Abteilung Abteilung 3 - Bauangelegenheiten	Sachbearbeiter Herr Fuchs	Aktenzeichen 3 AS-Pe	
Beratung Bau-, Mobilitäts- und Umweltausschuss	Datum 13.04.2021	Behandlung öffentlich	Zuständigkeit Entscheidung

Betreff**Heimgartenstraße 19, Fl. Nr. 1000/5: Antrag auf isolierte Befreiung zur Errichtung eines Carports für 2 Stellplätze****Anlagen:**

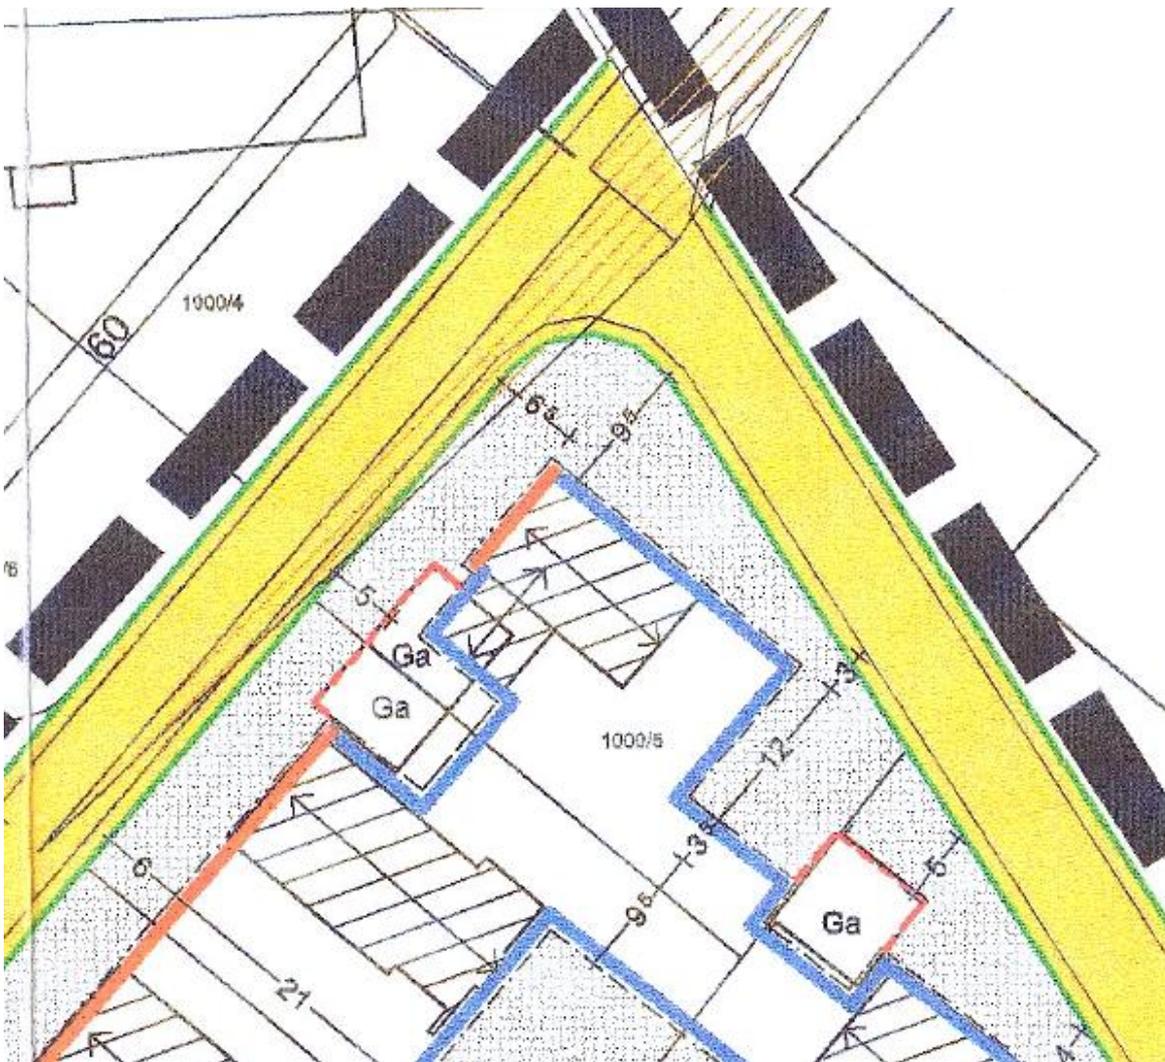
Dieser Doppelcarport entspricht weder den Festsetzungen des Bebauungsplans „Froschholz“, noch der Ortsgestaltungssatzung der Stadt Penzberg.

Außerdem fordert die Ortsgestaltungssatzung der Stadt Penzberg sowie die Stellplatzsatzung der Stadt Penzberg bei parallel zur Fahrbahn angeordneten Carports einen Mindestabstand von 1,0 m zur öffentlichen Verkehrsfläche. Dieser Mindestabstand ist erforderlich, um Beeinträchtigungen der öffentlichen Verkehrsfläche und eventuell damit verbundene Unfälle und Personenschäden auszuschließen.

Dem Antrag auf Befreiung wurden folgende Bilder beigelegt:

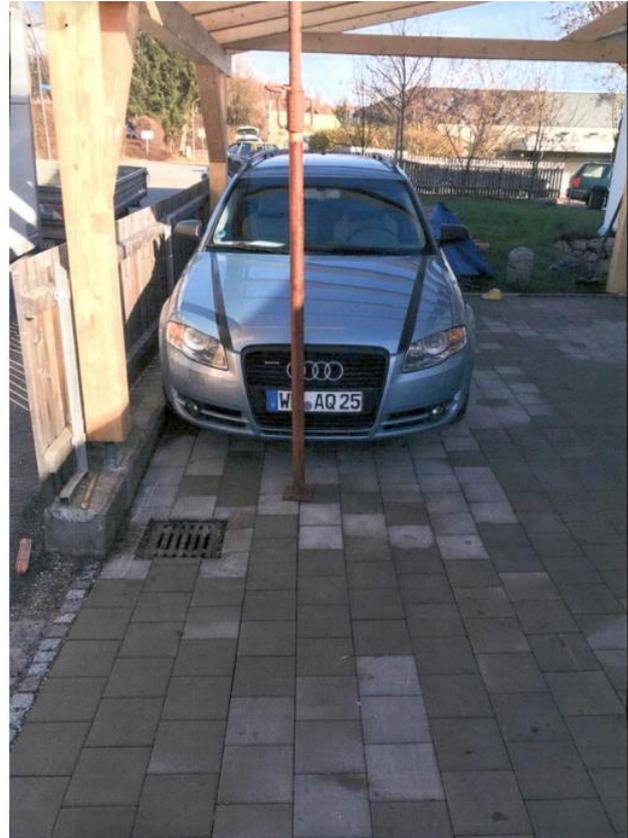
Sofern diese Vorgaben eingehalten werden, gibt es zur Schaffung zusätzlicher Stellplätze auf dem Baugrundstück zur Verringerung des ruhenden Verkehrs im Straßenraum keine Bedenken. Diese zusätzlichen Stellplätze bedürfen jedoch nicht unbedingt einer Überdachung, da hierfür die bestehende Doppelgarage zu verwenden ist. Aufgrund der Überdachung ist eine Versickerung des Niederschlagswassers nicht möglich.

Da diese zusätzlichen Stellplätze auf einer nicht überbaubaren Retentionsfläche für die Niederschlagswasserbeseitigung (Ziffer 12.1 der Festsetzungen) errichtet worden sind, ist auch für die Errichtung der Stellplätze (ohne Überdachung) eine isolierte Befreiung von den Festsetzungen des Bebauungsplans erforderlich.

Diese Befreiung kann mit der Auflage erteilt werden, dass die Stellplätze mit wasserdurchlässigen Materialien in versickerungsfähiger Ausführung herzustellen sind, wobei Schotterterrassen, Rasengittersteine, Drainpflaster, Natursteinpflaster oder Betonstein mit Drain- oder Rasenfugen zu verwenden sind. Dem Antrag auf isolierte Befreiung ist ein entsprechender Nachweis bezüglich der Versickerungsfähigkeit beizulegen.
